**Modulo per la presentazione delle osservazioni per i piani/programmi/progetti sottoposti a procedimenti di valutazione ambientale di competenza statale**

ID: **10861** Impianto eolico costituito da 12 aerogeneratori da 7,2 MW per una potenza complessiva di 86,4 MW e delle relative opere elettriche connesse localizzato nei Comuni di Mandas (SU), Escolca (SU), Serri (SU), Isili (SU) denominato "Lobadas".

**Proponente:** RWE Renewables Italia S.r.l.

Fig. 8.34. Ripartizione potenza totale e produzione annua impianti FER installati a livello comunale – La dicitura FER\_NOPRO (cerchi blu) si riferisce agli impianti eolici, mentre FER\_PRO (cerchi verdi) raggruppa tutti gli impianti definiti programmabili nella classificazione precedente.

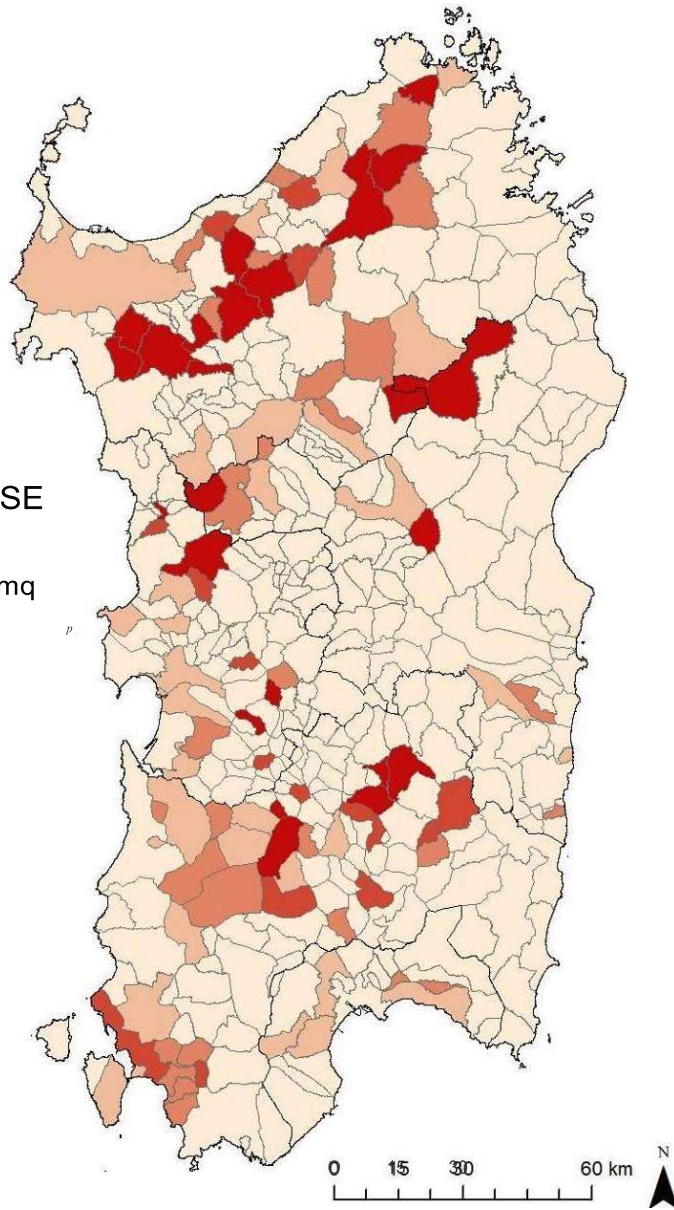
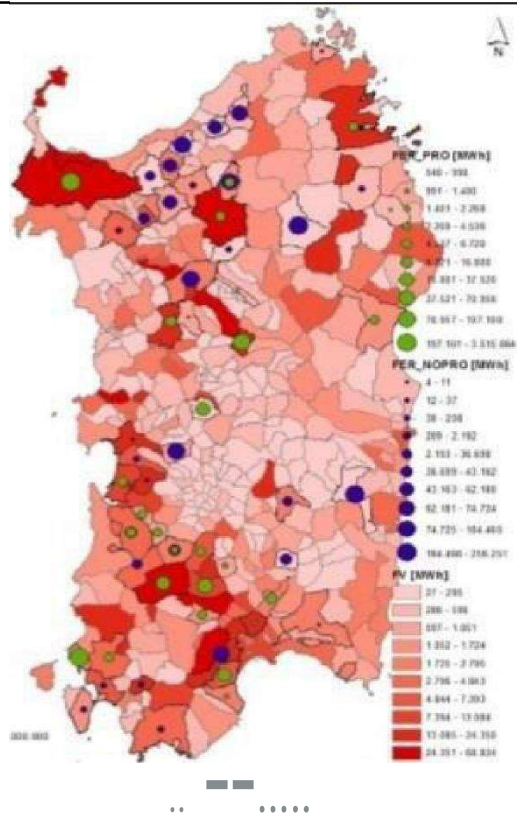
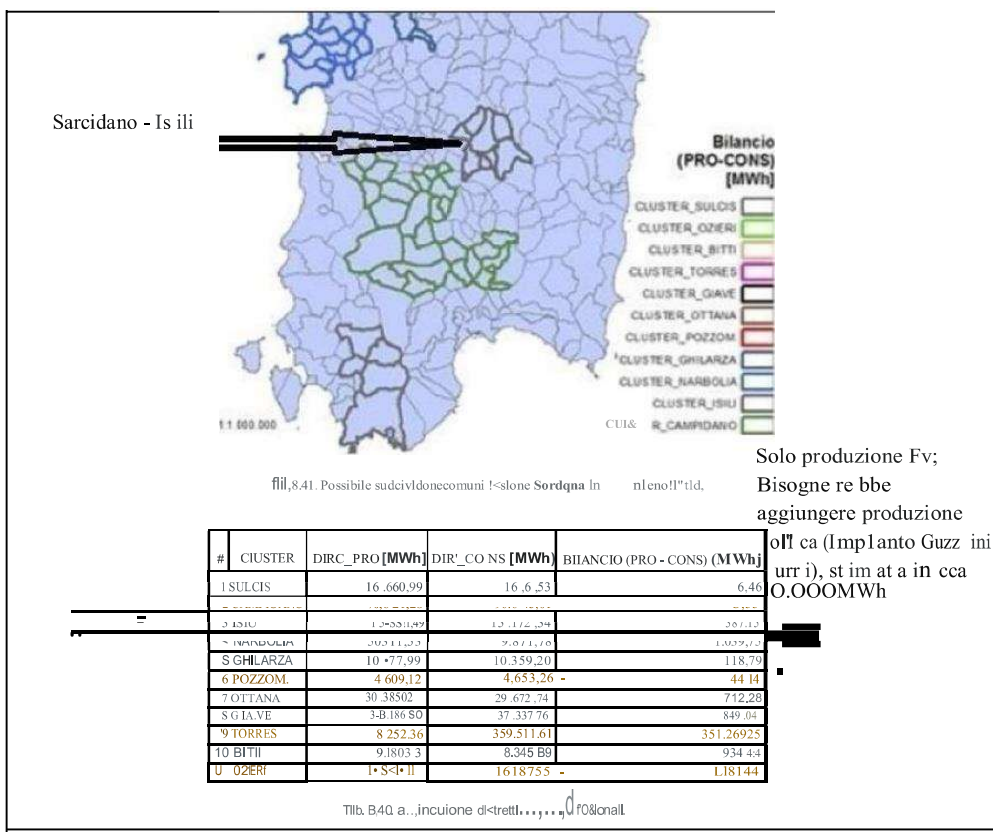
Infatti il PEARS individua Isili tra i **distretti energetici** e tra le «zone nelle quali si rileva, a livello di bilancio annuo, una produzione di energia da tali fonti rinnovabili superiore rispetto all'energia elettrica prelevata» come ben rappresentato nelle seguenti figure, sempre estratte dal PEARS (pag. 183 e 184):

negativa (colore blu). Questi ultimi sono quelli per i quali la produzione da FER fotovoltaica e da bioenergie sul territorio comunale può considerarsi superiore ai consumi comunali annui registrati, presentando dunque un surplus di energia prodotta.)
